屋内用高圧断路器(DV-3 形) 操作ハンドル固定ボルト長さ変更のお知らせ

整理番号	KER-608	日付	2022 年 11 月	件名	屋内用断路器 操作ハンドル固定ボルト長さ変更のお知らせ
		三菱電機(株) 機器事業部

図 1. DV-3 形 外観及び変更箇所

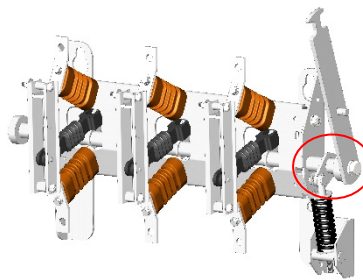
上記屋内用高圧断路器(DV-3 形)の操作ハンドル固定ボルト長さを以下のとおり変更します。

外観や性能、操作ハンドル取付・調整作業への影響なく、ご使用に支障を与えるものではありません。

変更前	変更後
<p>25mm</p> <p>M12 ねじ</p>	<p>20mm</p> <p>M12 ねじ</p>
